**AVIS RELATIF A LA PROTECTION
CONTRE LES EVENTUELS EFFETS NOCIFS ET NUISANCES
PROVOQUES PAR LES RAYONNEMENTS NON IONISANTS
GENERES PAR DES ANTENNES EMETTRICES STATIONNAIRES**

Commune : BEAUVECHAIN - Exploitant : ORANGE

Référence exploitant : 050W1_6/ 32050W1_1/ 42050W1_1/ 52050W1_1

Rapport n° 780 / 2023

Figure 1 : Vue en plan des lieux de séjour et des points de contrôle

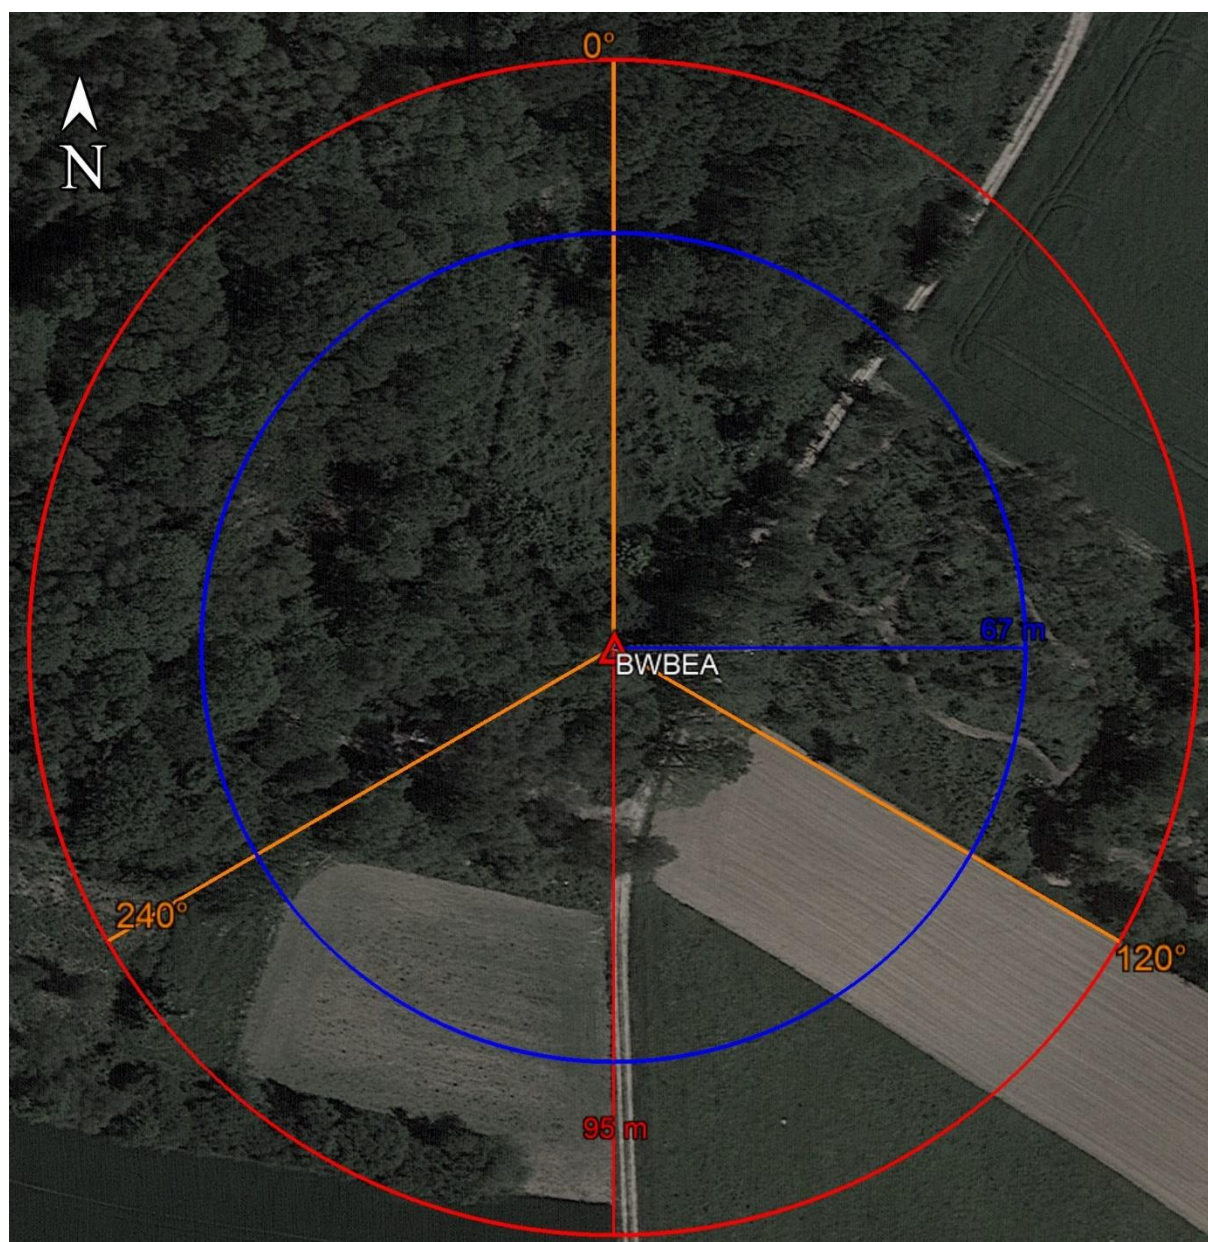
En ce qui concerne les antennes de l'installation mentionnées dans le tableau 1, la distance maximale à laquelle la limite pourrait être atteinte, à l'extérieur, est égale à 71,0 m. S'il n'y a pas de LS à une distance inférieure, les antennes respectent forcément la limite d'immission.

Dans le cas des LS situés à l'intérieur des bâtiments, une atténuation d'obstacle est prise en compte et il en résulte que la distance maximale à laquelle la limite pourrait être atteinte se réduit à 50,2 m.

Figure 2 : Vue en plan des installations d'antennes dans un rayon de 300 mètres autour de l'installation faisant l'objet de la demande d'avis

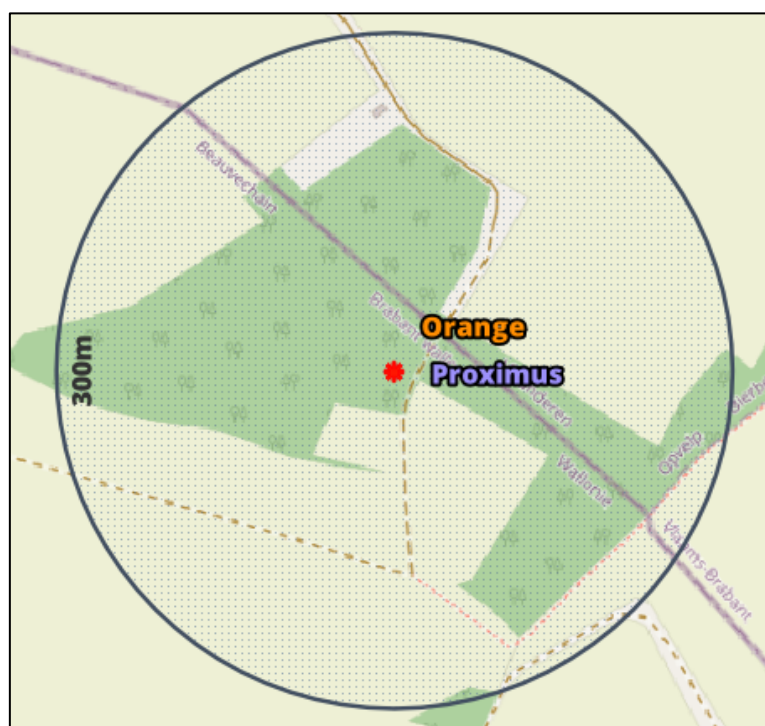
Compte tenu du nombre d'installations localisées dans la figure 2, il apparaît que l'intensité du rayonnement électromagnétique généré, dans les lieux de séjour situés à proximité de l'installation référencée dans le paragraphe 2, par l'ensemble des antennes émettrices stationnaires de l'ensemble des exploitants du même site d'antennes émettrices stationnaires respecte la limite fixée à l'article 4, § 2 du décret.
